Comune di Napoli

VARIANTE 2018-2021 AL PIANO URBANISTICO ATTUATIVO
approvato con delibera di G.C. 587/2009 e pubblicato sul BURC n. 57/2009
e con delibera di G. C. n. 196/2011 per modifiche alla convenzione
RELATIVO ALL'AMBITO N. 19/A "EX FABBRICA REDAELLI" DEL PRG VIGENTE

Fase attuativa: Fase 3- Progetto definitivo

COMUNE DI NAPOLI
COMMISSIONE URBANISTICA
SCHEDA ISTRUTTORIA PER IL PARERE

Profilo L1 - Via Don Bosco

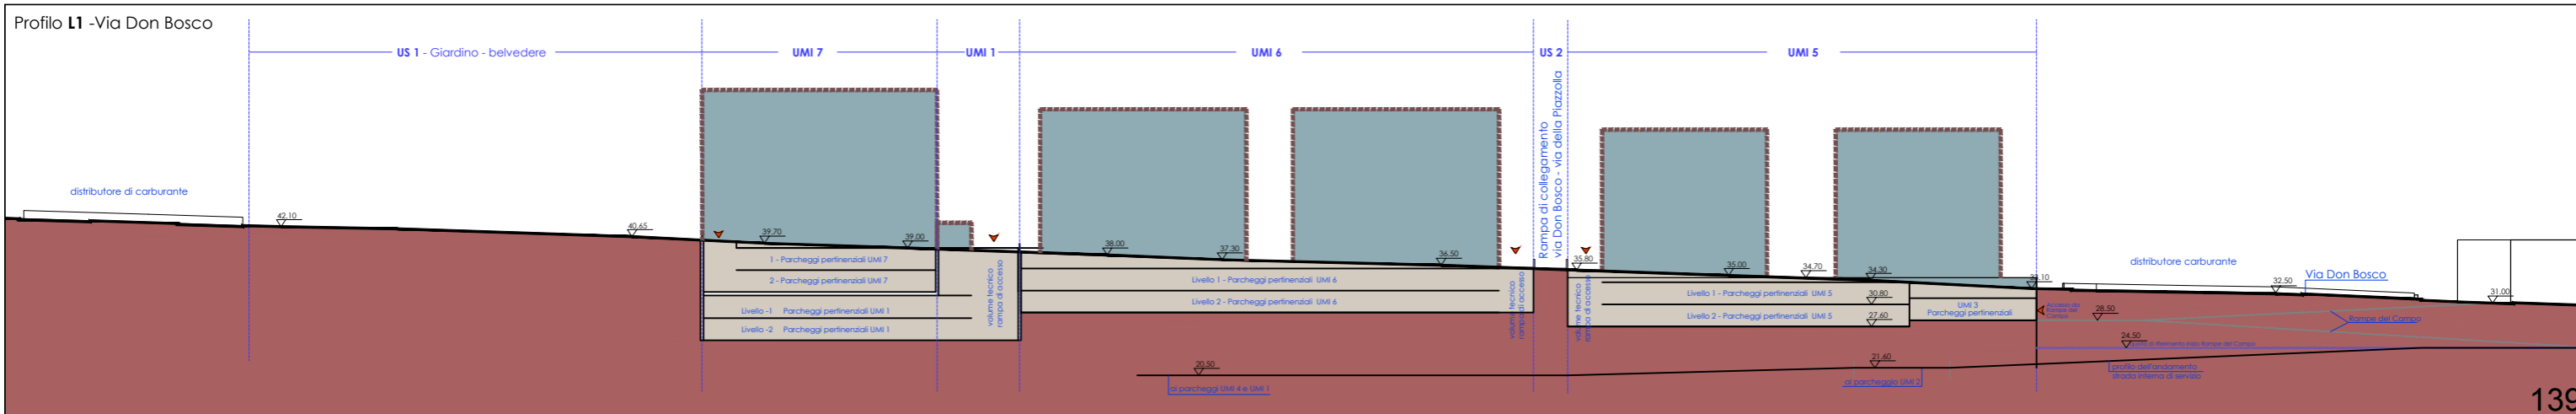
Il profilo di progetto mostra la relazione dei nuovi manufatti solo con il fronte opposto della strada, che è caratterizzato dal palazzo della Città Metropolitana, mentre non è confrontabile con gli edifici di modeste dimensioni lungo il tratto libero e alterando la visuale aperta sul Vesuvio del lato destro della strada per chi sale da piazza Carlo III.

Si raccomanda, inoltre, di studiare con dovuta attenzione la relazione tra i corpi residenziali di via Don Bosco e i parcheggi ivi posizionati sotto la quota della strada cercando di rispettare e conservare la prospettiva e le vedute verso il Vesuvio.

delle opere pubbliche (in particolare Parco lineare su via don Bosco), con l'incremento dei parcheggi pubblici a raso su via don Bosco, mentre di quello formulato dal Servizio Sportello Unico Edilizia, formulato con nota PG/2021/695582 del 24.09.2021, si possa tener conto per alcune delle considerazioni ivi svolte, modificando, di conseguenza gli elaborati della Disciplina di Piano, dell'Ipotesi di planivolumetrico e delle Sezioni di progetto, che si allegano.
